Saksframlegg

Utval	Møtedato	Utvalsak
Plan- og miljøutvalet	21.01.2026	11/26

Detaljplan for miljø og landskap - Vinje Dam - Høyring

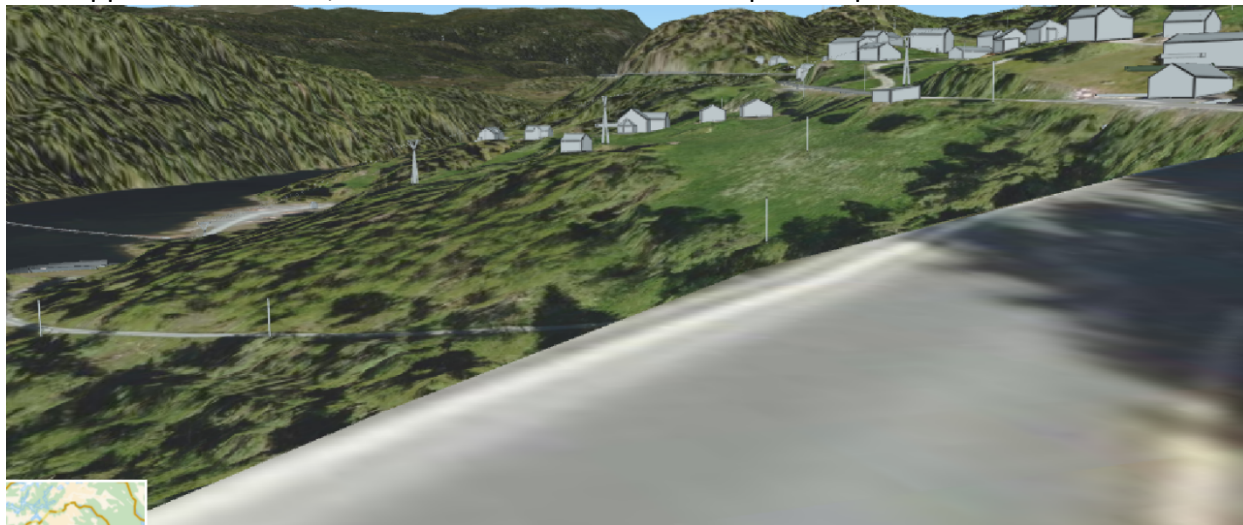
Kartet som ligg som vedlegg 4 til saka ligg også tilgjengeleg i betre oppløysing på side 34 i rapporten. Kartet syner planlagt arealbruk for heile prosjektet. Statkraft planlegg massedeponi på nabogarden Tveito Sudigard, i samråd med grunneigar, som har lyst til å bygge fjos på planlagt deponi, synt i illustrasjon til venstre som «plass nord for lokalvei». Eit mindre deponi er planlagt sør for lokal veg.

Kommunen har motteke kopi av brev frå NVE til Statkraft, der dei ber Statkraft om å vurdere andre alternativ til massetipp i prosjektet. NVE saknar mellom anna ei landskapsfagleg vurdering av planlagde deponi (sjå vedlegg 2).

Prosjektet har eit masseoverskot, men Vinje kommune er tvilande til løysinga med eit permanent deponi/etablering av fjostomt på Tveito Sudigard. Det kan sjå ut som at deponiet får ei dårleg terrengtilpassing. Administrasjonen har diskutert planane internt (plan, landbruk, skog, byggjesak) og er i tvil på om dette vil vere ei god løysing for landbrukseigedomen. Tippen vil leggje beslag på mykje areal på eigedomen som mellom anna kunne vore nytta til beite og skog. Eigedomen har ikkje bustadhus og tunet er skilt frå resten av eigedomen. I tillegg driv grunneigar gard ein annan stad i kommunen. Det føreligg ingen driftsplan, plan for spreieareal osv. Grunneigar opplyser at sonen bur på oversida av E134 og kan vere interessert i å drive gard her utan at det er kome nokre konkrete planer for dette. Det er uansett ikkje fjosplanane som skal takast stilling til her, men etablering av tippen (tomta).

- Vinje kommune er skeptisk til løysinga med permanent massedeponi/framtidig fjostomt på eigedom 28/30.

- Vinje kommune ber om at Statkraft, i tråd med NVE si oppmoding, greier ut realistiske og gjennomførbare alternativ for bruk av overskotsmassar, med sikte på best mogleg landskapstilpassing og minst mogleg samla miljøpåverknad.
